Titel: Cavalon (Rotorkopf III) & MTO2017 Nick Trimmdruck Korrektur		
AG-SB-2019-02-B-DE		Kategorie:
Gültigkeit		A – SICHERHEITSKRITISCH B – EMPFOHLEN C – OPTIONAL
Betroffene Fluggeräte: Cavalon & MTO2017 mit Rotorkopf III	Betroffene Werknummern: Alle Cavalon von V00349 bis V00405 & alle MTO2017 bis M01810 (Rotorkopf III)	
Auf das angegebene oder nachfolgende Problem wird im Wartungshandbuch Manufacturer Maintenance Manual (MMM) in letztgültiger Ausgabe verwiesen.		Siehe AutoGyro Webseite
Dieses Formular ist eine Reaktion von AutoGyro auf ein bei Wartungsarbeiten gefundenes Problem, welches eine Eingrenzung oder Kerrektur erfordert, bzw. Eine Service-Information über Flugzeugmodifikationen. Unterstützung erhalten Sie bei AutoGyro unter Tel.: 49(0)5121 88056-00, oder Email airworthiness@auto-gyro.com .

(Bild.2)

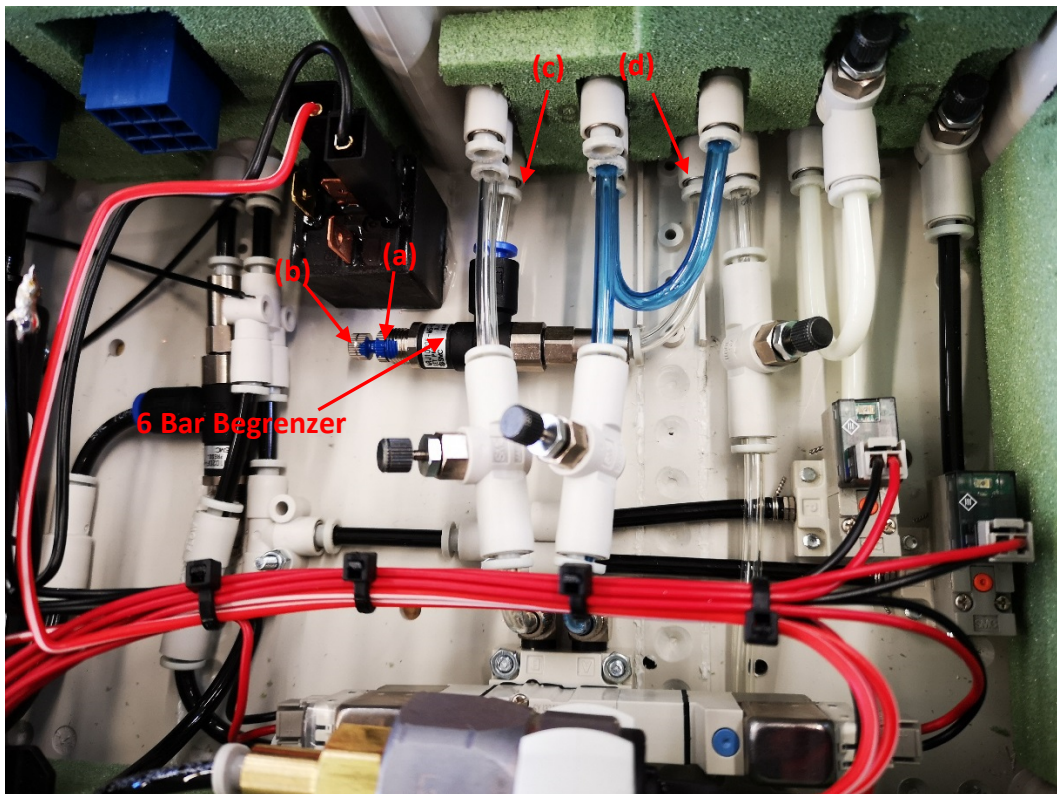
7. Ermöglichen Sie Zugang zum 6 Bar Druckbegrenzer (Bild 2), indem Sie die Abdeckung der Pneumatikbox (im Bereich der Flugzeugnase hinter dem Cockpit beim Cavalon 915, hinter der Motorraum Brandwand beim Cavalon 914, oder im Bugfach beim MTO2017 – 6 Schrauben) entfernen.
WARNUNG: Falls in der Box die Heizoption verbaut ist, sind die Elemente am Deckel befestigt und müssen am schwarzen 3-poligen Stecker von der Box getrennt werden.

8. **Entweder:** Lösen Sie die Kontermutter des Einstellknopfes des Begrenzers (a) und schrauben Sie den Einstellknopf (b) ein, bis 8 Bar, wie in den Schritten 1-5 beschrieben, erreicht werden. Ziehen Sie die Kontermutter wieder fest und markieren Sie diese mit Mechaniker Lack.

9. **Oder die bevorzugte Lösung:** entfernen Sie den Begrenzer und die Verbindungsschläuche an den Punkten (c) und (d) (Bild 2) und ersetzen Sie diese durch ein Stück durchsichtigen Pneumatikschlauch von ungefähr 130mm Länge (Bild 3)
